LICITACIÓN PÚBLICA NACIONAL
CEA-CON-EST-LP-019-19

ACTA DE JUNTA DE ACLARACIONES

Objeto: CONSTRUCCIÓN DEL COLECTOR EL VALLE, PRIMERA ETAPA (A CIELO ABIERTO) FRENTE 1, EN EL MUNICIPIO DE TLAJOMULCO DE ZÚÑIGA, JALISCO.

DETALLE DE TROQUELAMIENTO

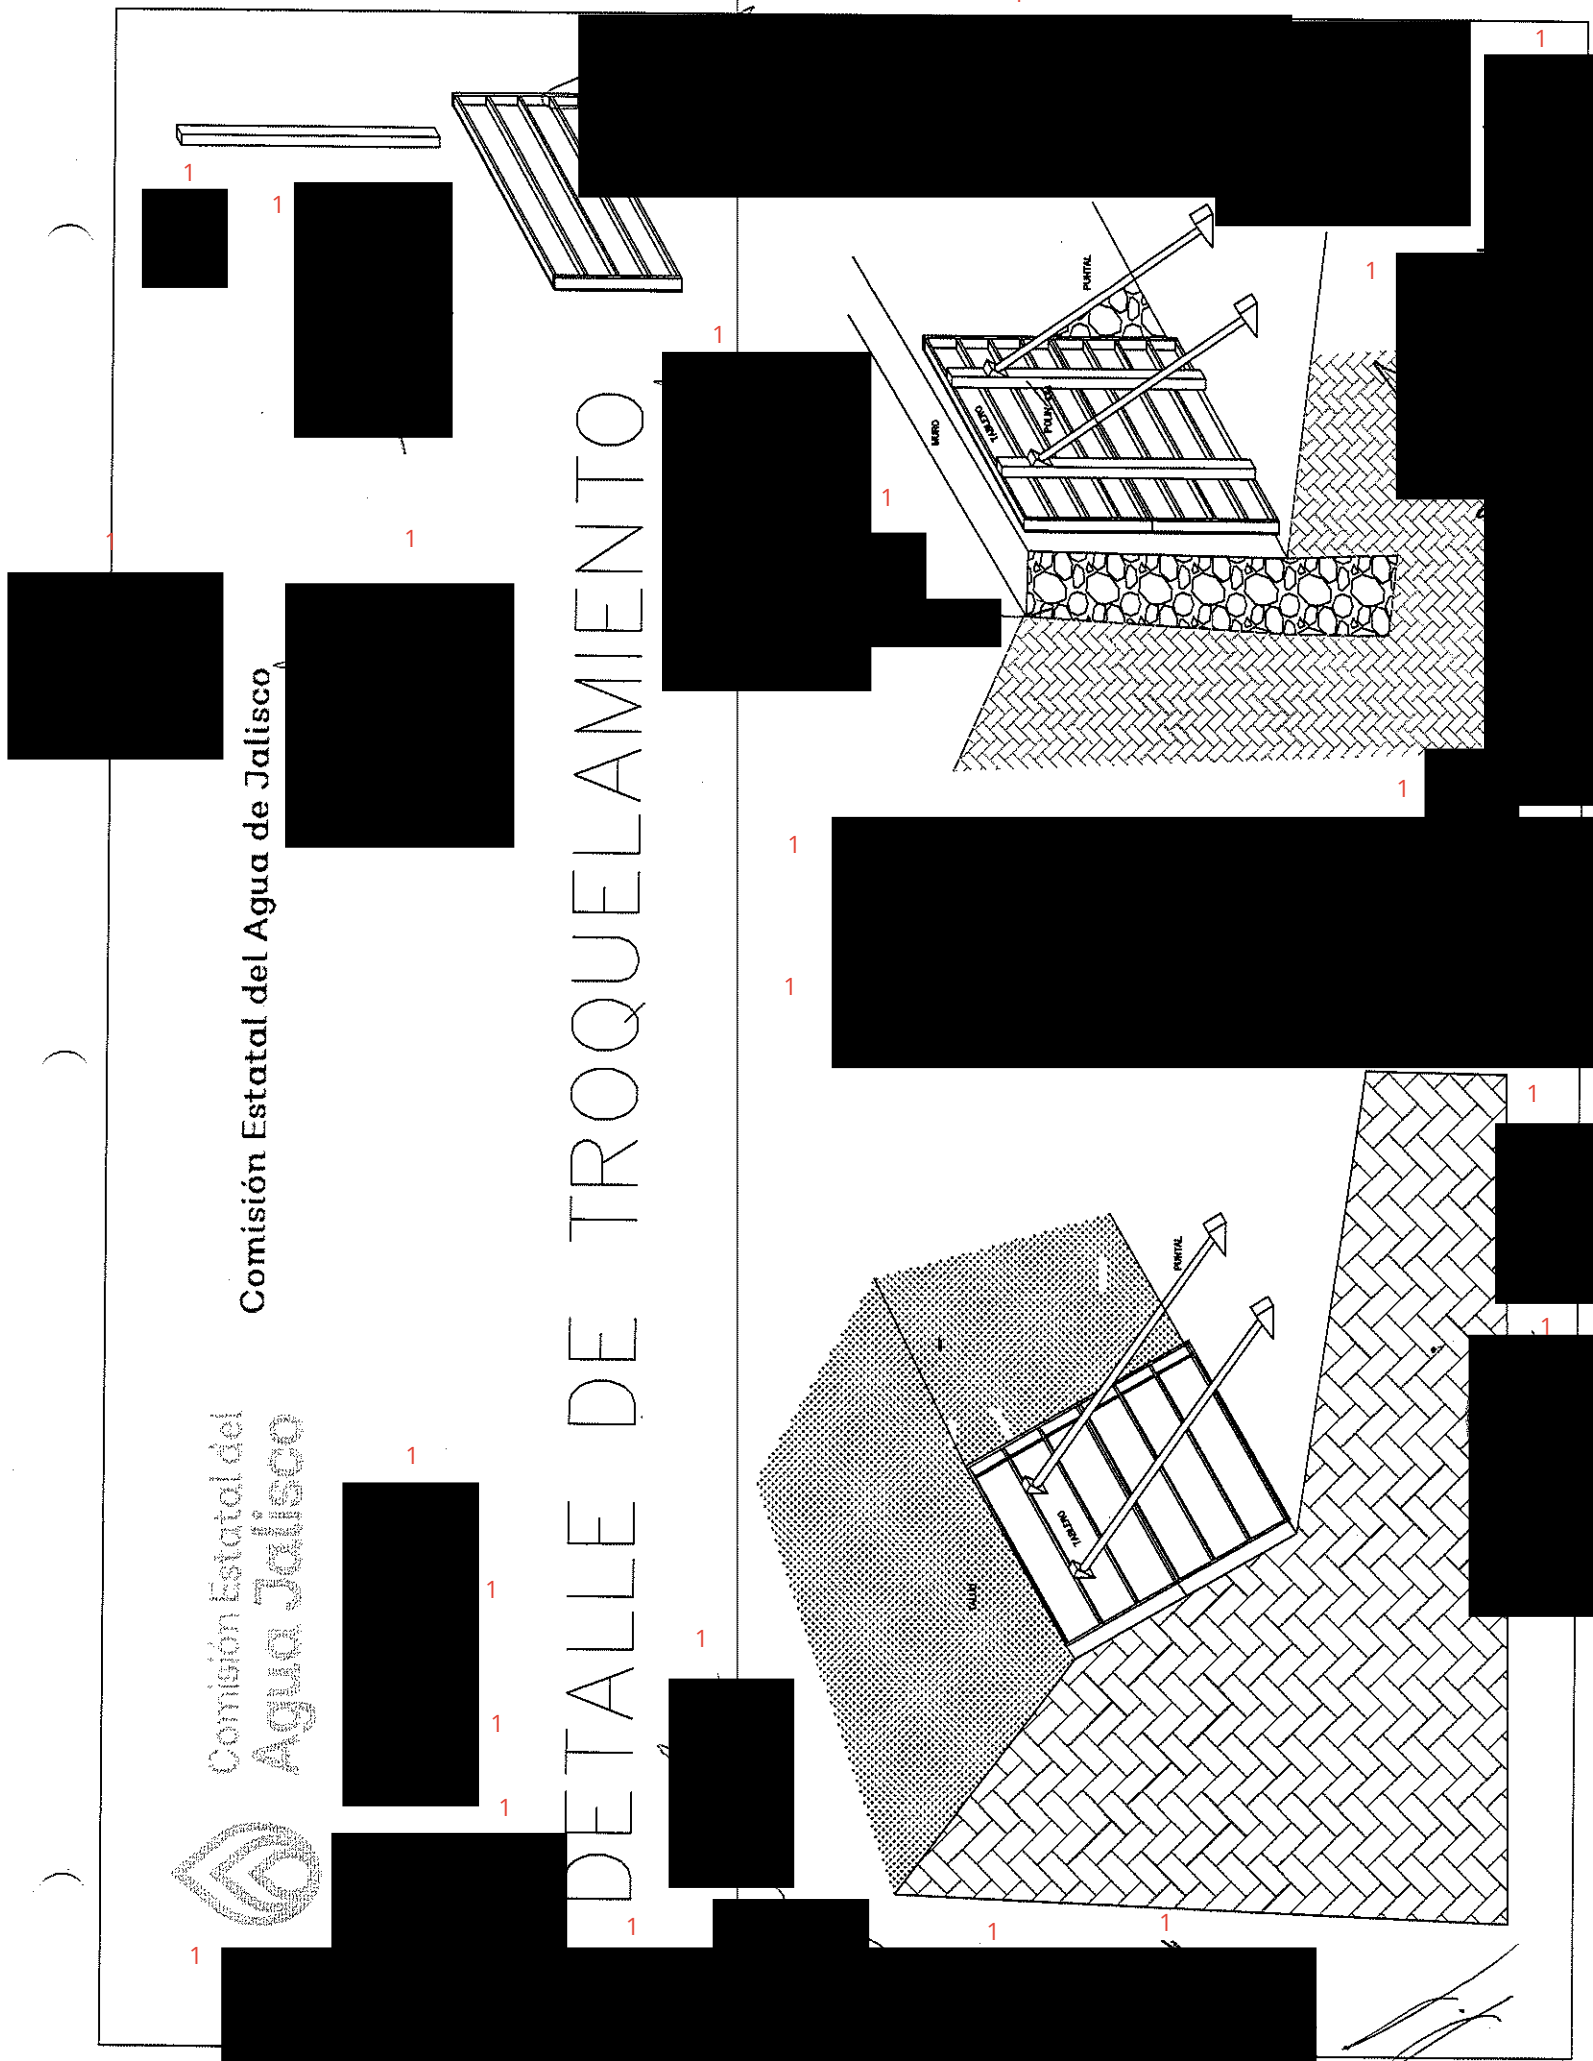
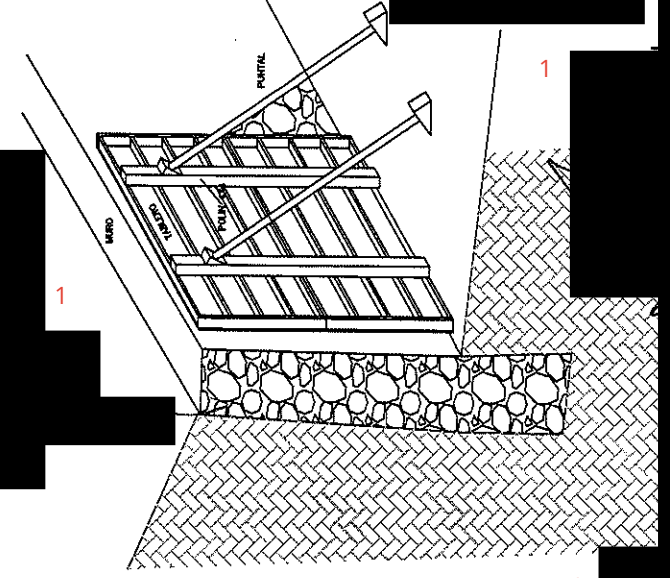
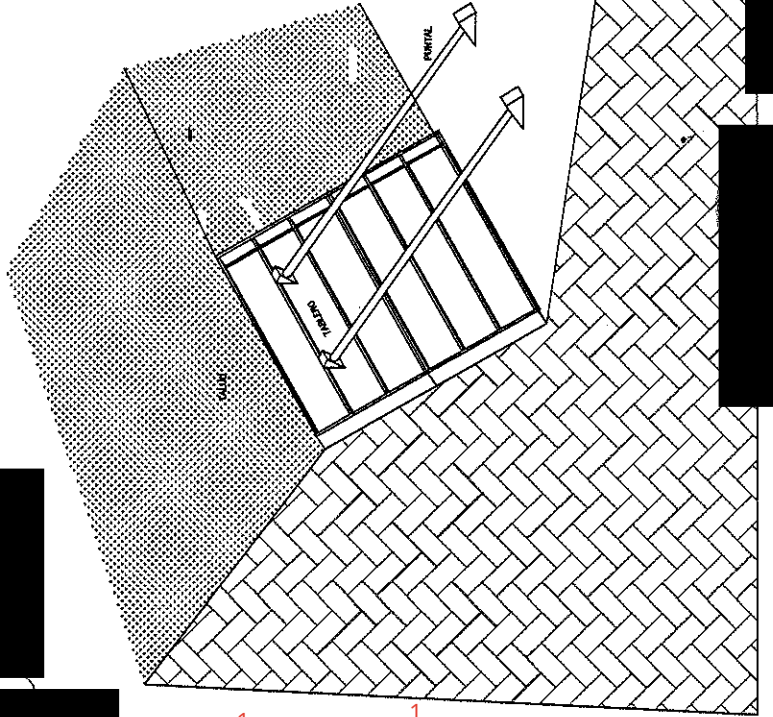
1.-PREGUNTA: CEA-037: DESCRIPCION: TROQUELAMIENTO Y/O APUNTALAMIENTO DE TALUD CON CIMBRAPLAY DE 16 MM., SOBRE BASTIDOR Y REFUERZO DE MADERA DE 2" X 4" DE TROQUEL DE POLIN 4" X 4" DE SECCION CON MADERA DE SEGUNDA; EL CONCEPTO INCLUYE: MATERIALES, ACARREOS NECESARIOS, CORTES, DESPERDICIOS, INSTALACION Y DESINSTALACION. ¿Solicitamos el diseño del troquelamiento y/o apuntalamiento para la correcta cotización del concepto?

RESPUESTA: Se anexa detalle de troquelamiento tipo.
